原科研廃棄物処理場設工認（その6）に係る補正申請の考え方

（記載の充実）

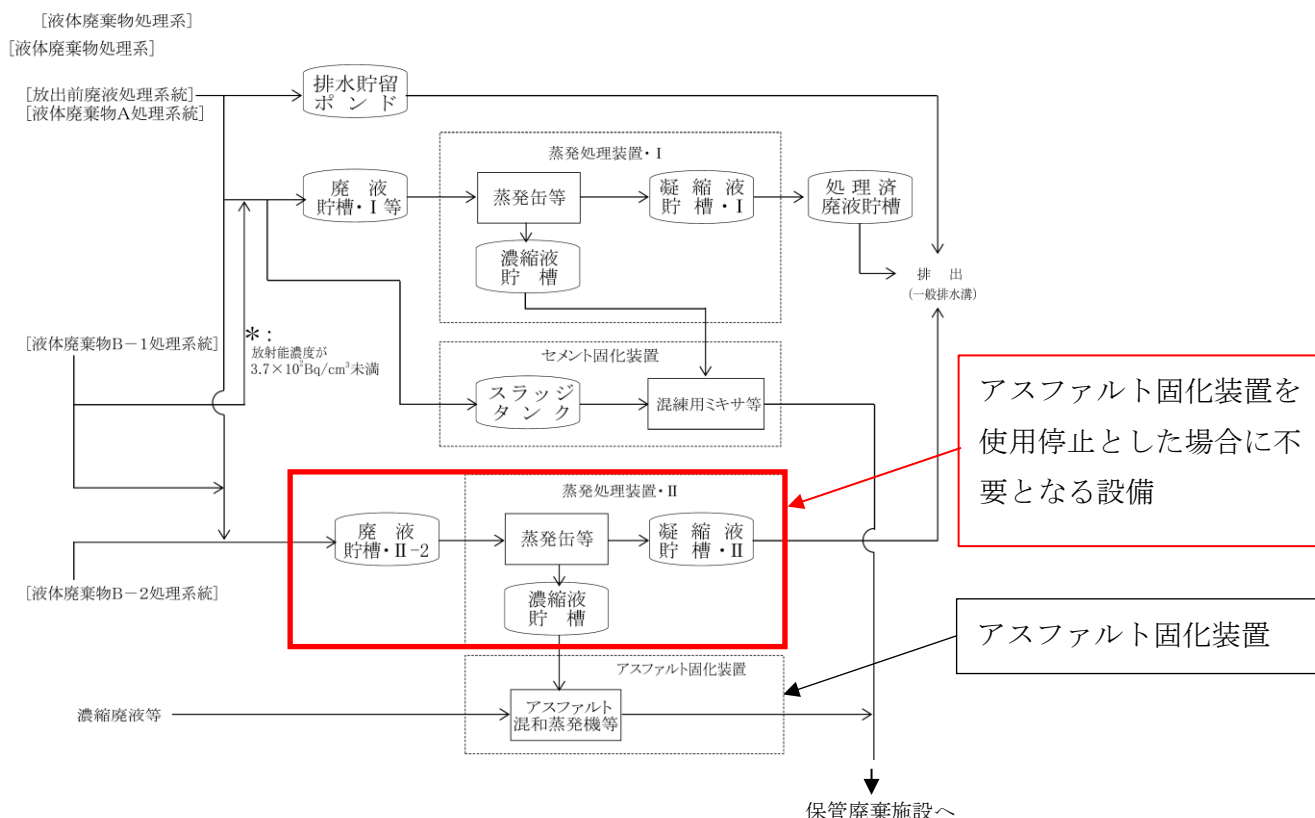
漏えい検知器の電極高さについて、設定の根拠を示すこと。

電極式漏えい検知器の電極高さの設定の考え方について、以下のとおり、申請書第1編本文に追記する。(赤字下線部：補正内容)

本申請に係る液体廃棄物の廃棄設備の漏えい警報装置の設計仕様は、別表のとおりとする。電極式漏えい検知器の電極高さ（警報設定値）については、結露等による誤報などを考慮したうえで、漏えい量が貯槽容量の0.5%以内で検知できる高さとする。なお、本警報設定値は、貯槽等の容量及び集水枘の容積から設定しているため、貯槽等の周囲に設ける堰の容量については、直接関係するものではないことから、本申請の対象外とし、今後申請を予定している後段の設工認において別途申請する。

図-1.6.1 (1/5) 減容処理棟及び減容処理棟管理棟の漏えい警報装置の系統図等

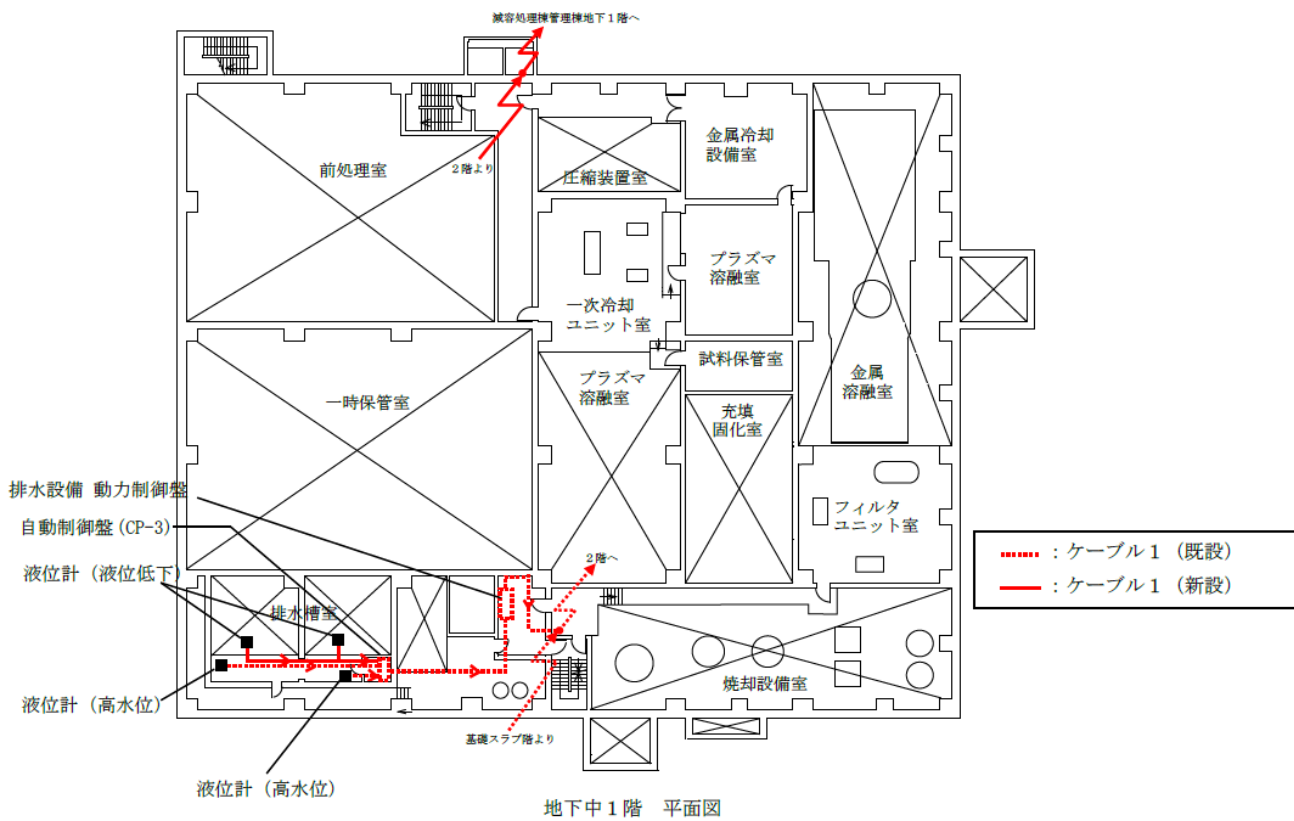
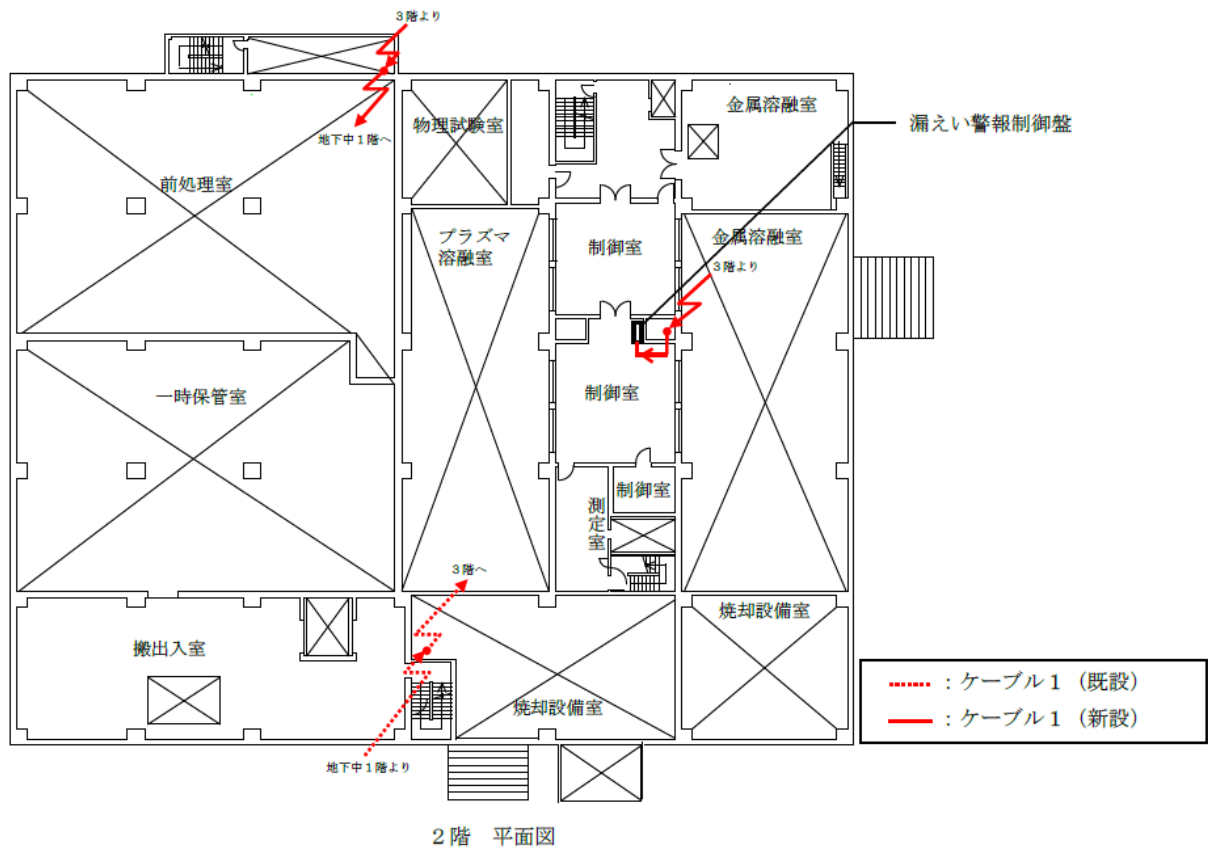
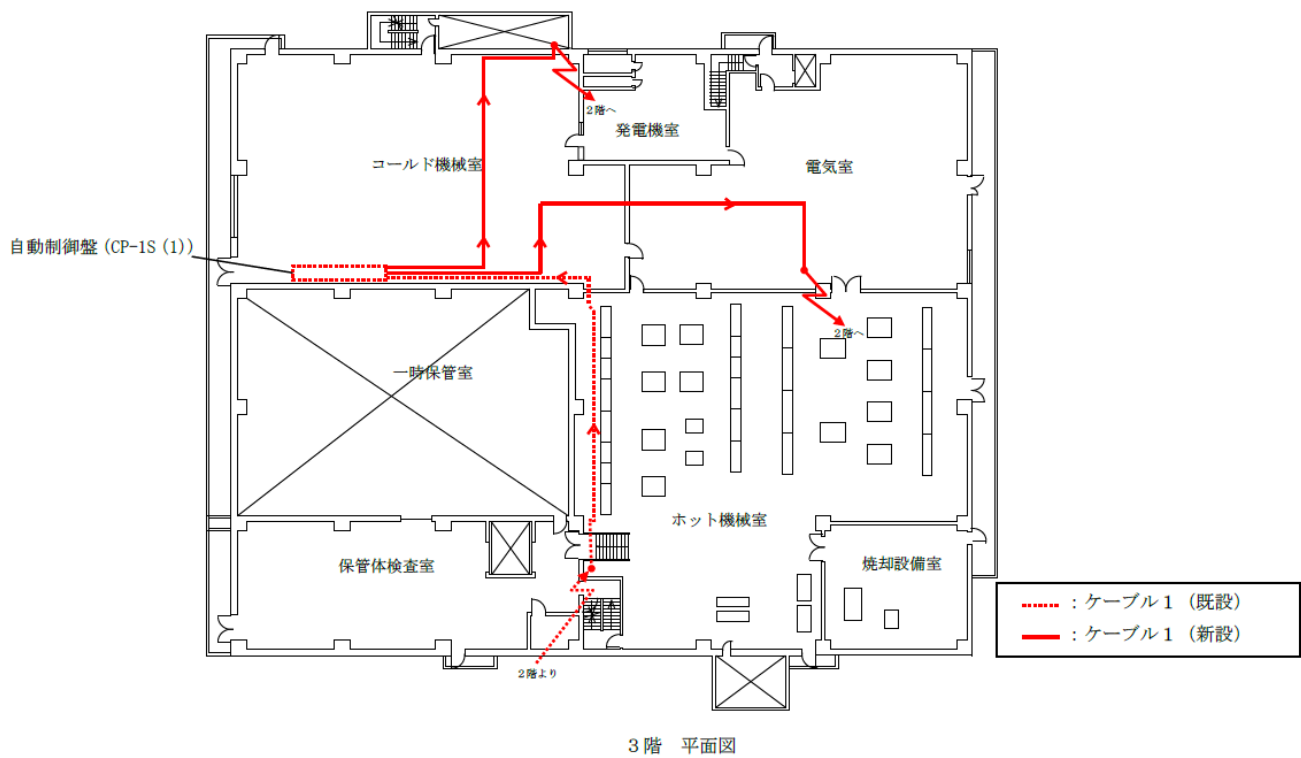
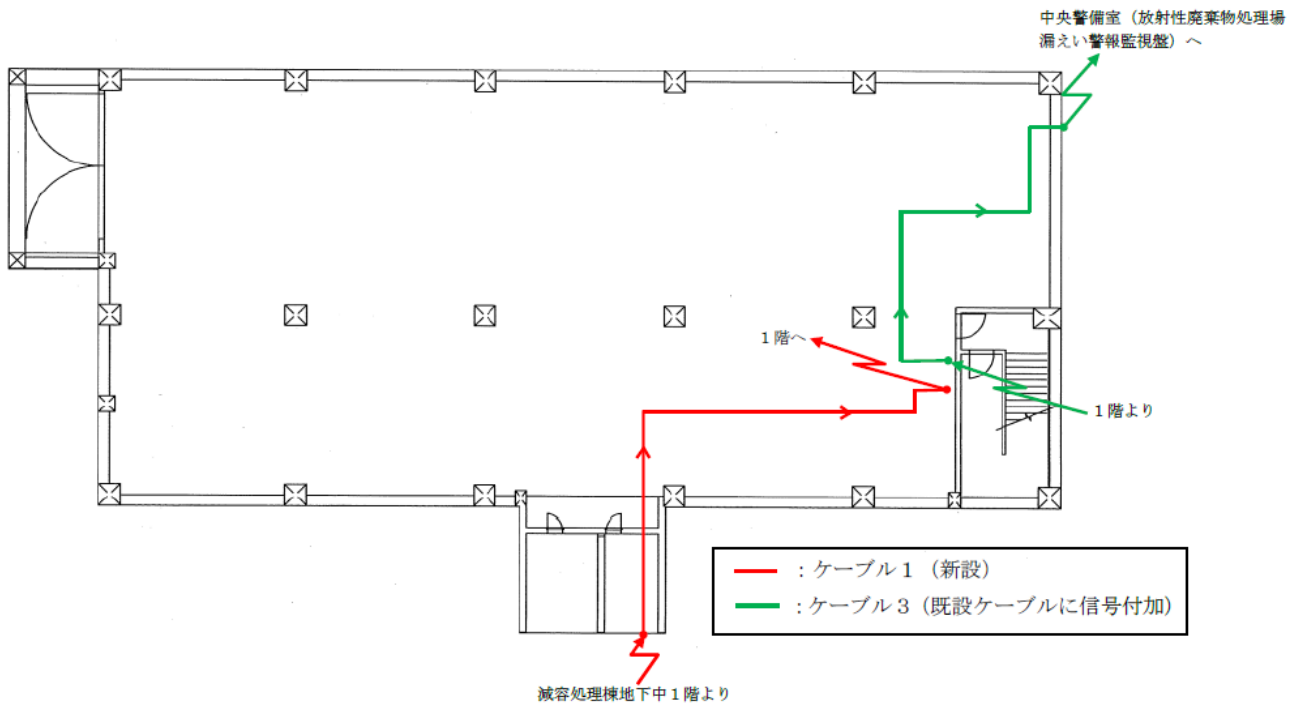
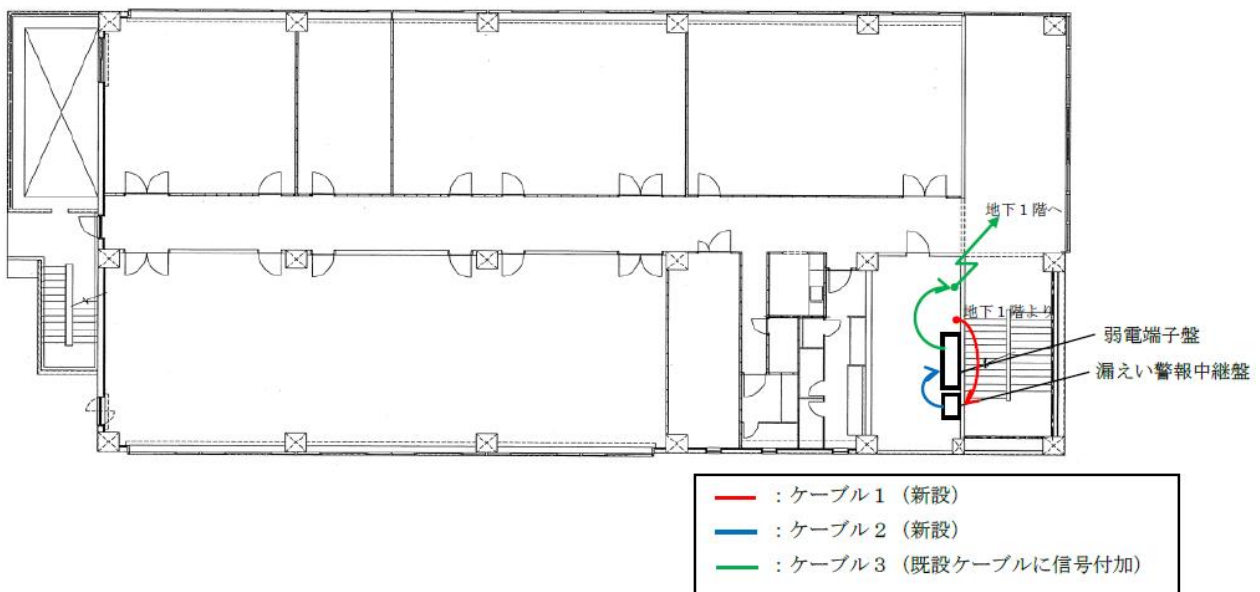
第1～第3編ともに、どの建家のどの区画における工事なのか、位置関係を図で示すこと。

第1編については、各建家と警報を発報する中央警備室の位置関係及び建家ごとの工事範囲の明確化を図るため、図-1.1及び図-1.6.1（代表例）（24頁～27頁参照）に示すとおり、平面図を追記する。また、第3編については、工事を伴うものではないが、溢水対策を講ずる箇所的位置関係を明確にするため、図-3.1（28頁参照）に示すとおり、平面図を追記する。（赤字下線部：補正内容）

以下、図-1.6.1 (1/5) ~ (5/5) を申請書第1編に図-1.6.1として追加する。
 本資料上は、代表例として減容処理棟に係る平面図のみ示す。

図-2.2 第2廃棄物処理棟コールド機械室の水源、冷凍機及び溢水防護カバー等の配置図

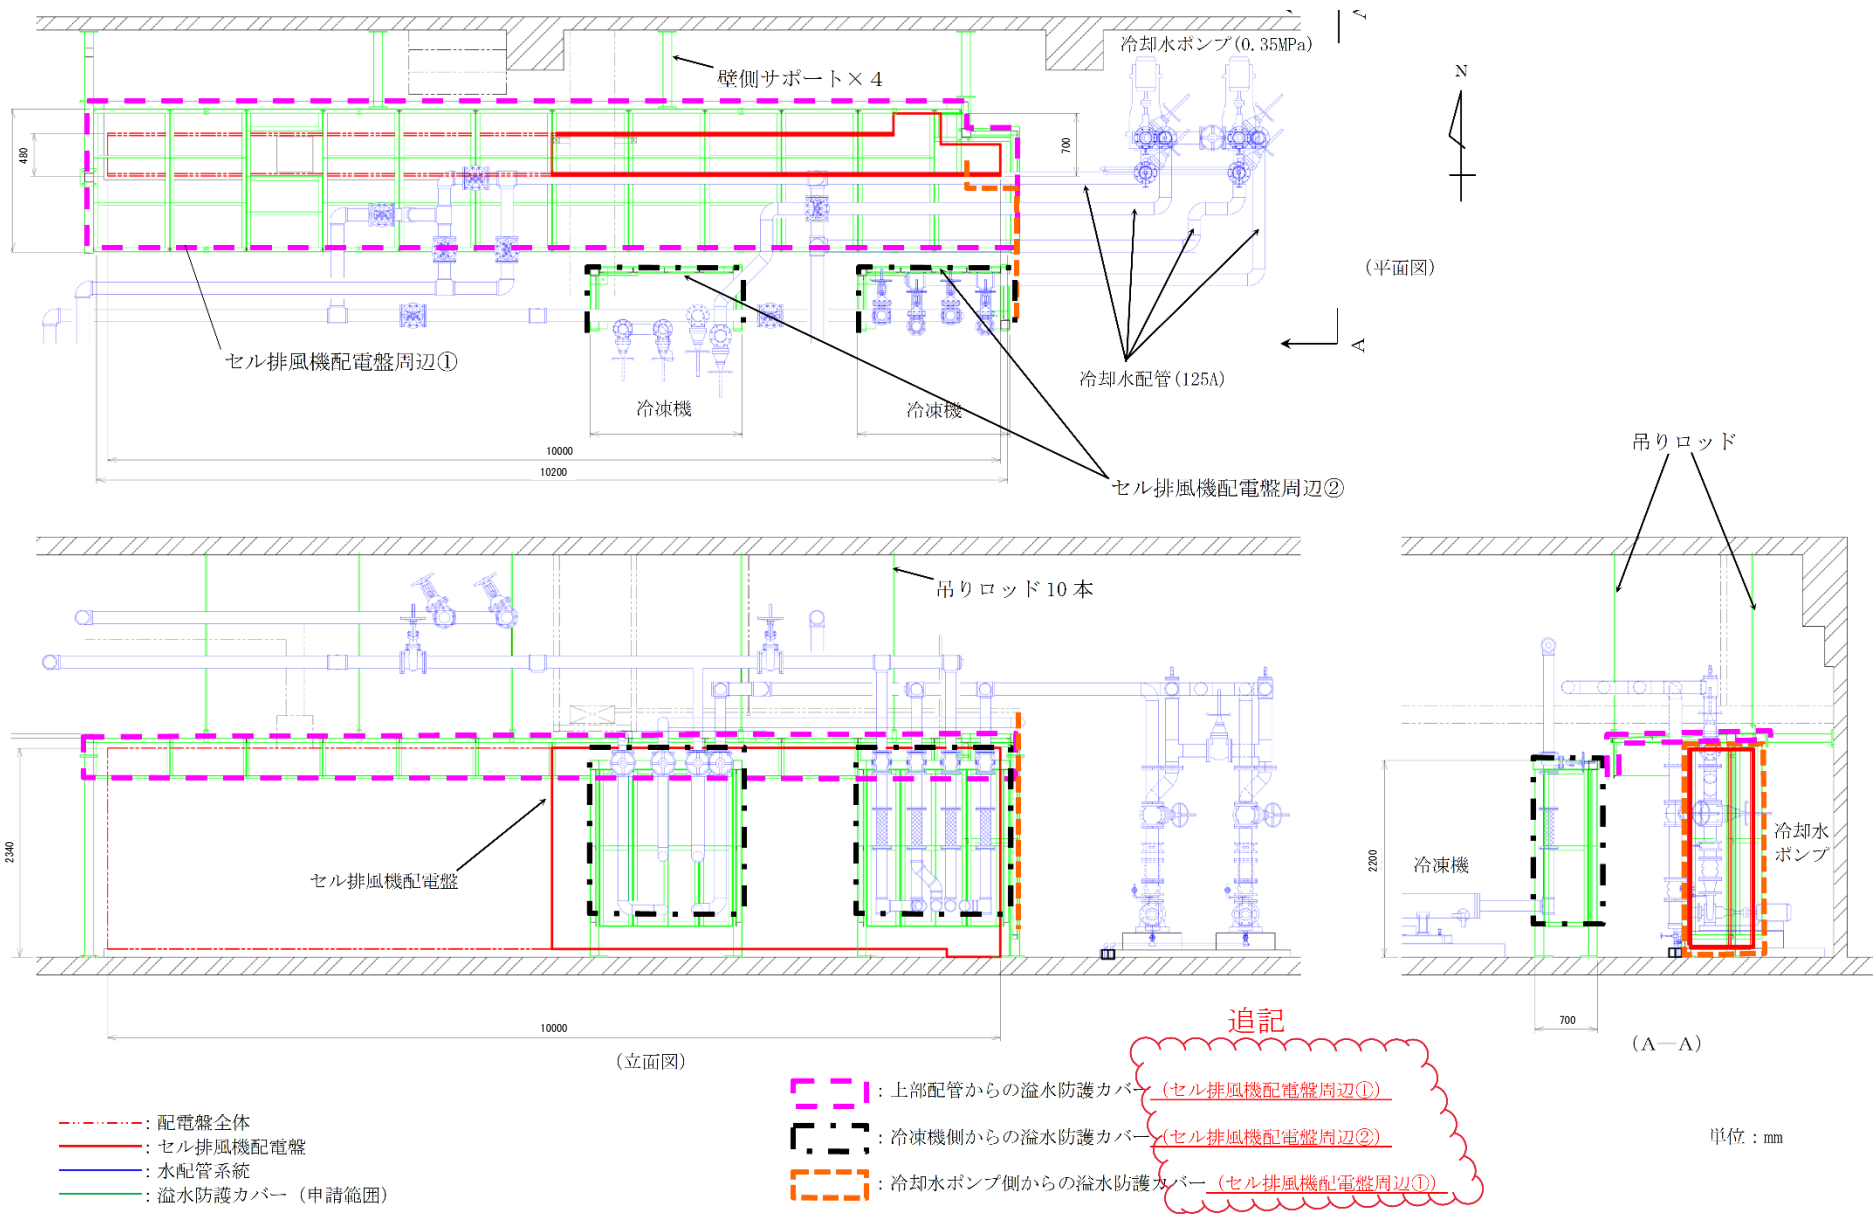
本2-6 図2.2では溢水防護カバーは3種類(上部配管からの溢水防護カバー、冷凍機側からの溢水防護カバー、冷却水ポンプ側からの溢水防護カバー)があると記載されているが、設計仕様には2種類しか記載されておらず整合していない。

溢水防護カバーは想定溢水源との関係から、以下の構成としている。

- ・セル排風機配電盤周辺①：上部配管からの溢水防護カバーと冷却水ポンプ側からの溢水防護カバーを一体構造としたもの
- ・セル排風機配電盤周辺②：冷凍機側からの溢水防護カバーのみの構造

これらの関係が明確になる様、申請書第2編図-2.2(29頁参照)の注釈を追記する。(赤字下線部：補正内容)

図-3.2 ディーゼル発電機室 溢水源の位置

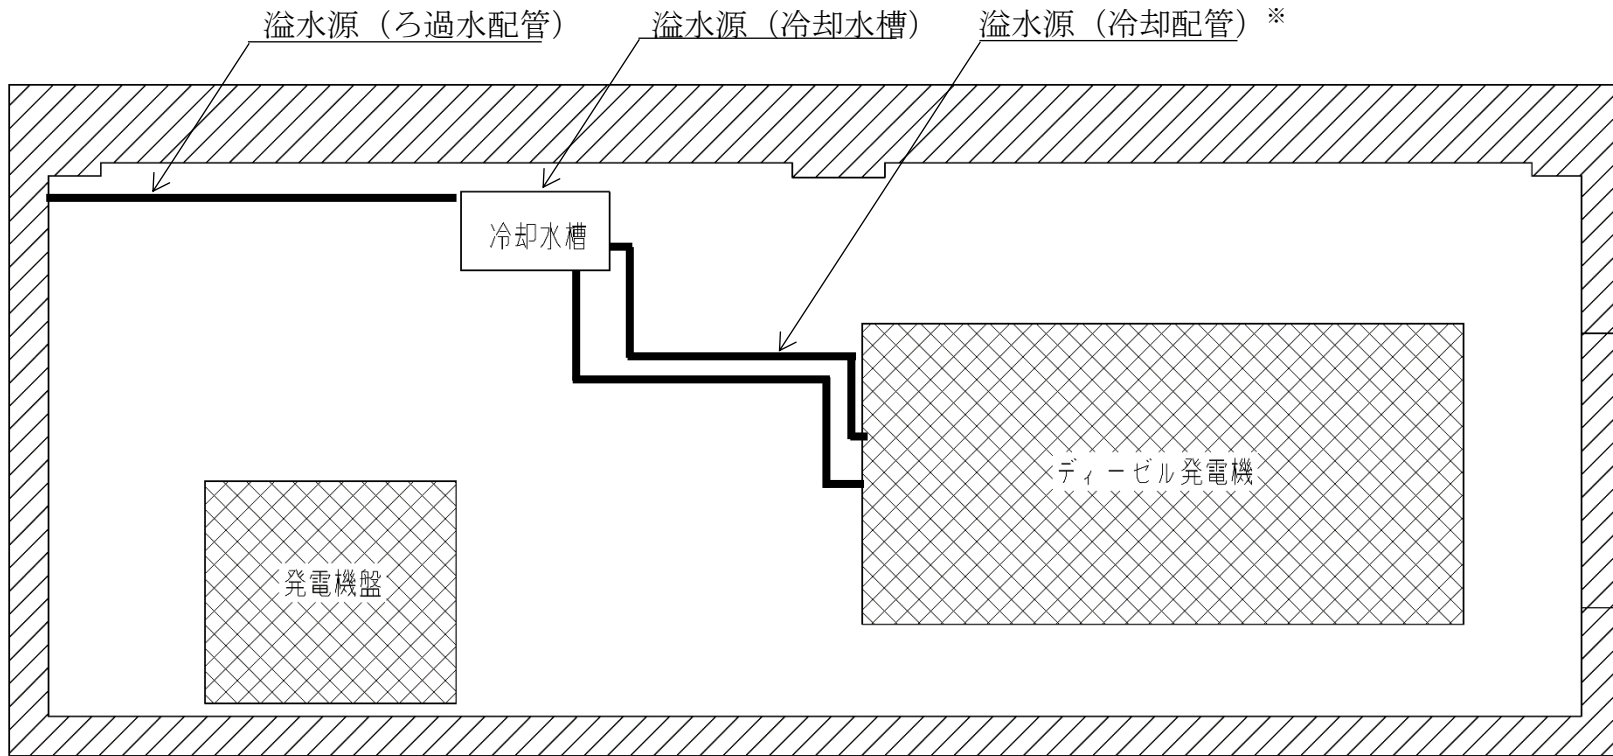
溢水源の容器、配管と防護対象との位置関係を図面で示してほしい。

申請書第3編図-3.2及び図-3.3(30頁及び31頁参照)として、溢水源の容器、配管と防護対象との位置関係を示した図面を追加する。(赤字下線部：補正内容)

本図を申請書第3編に図-3.2として追加する。
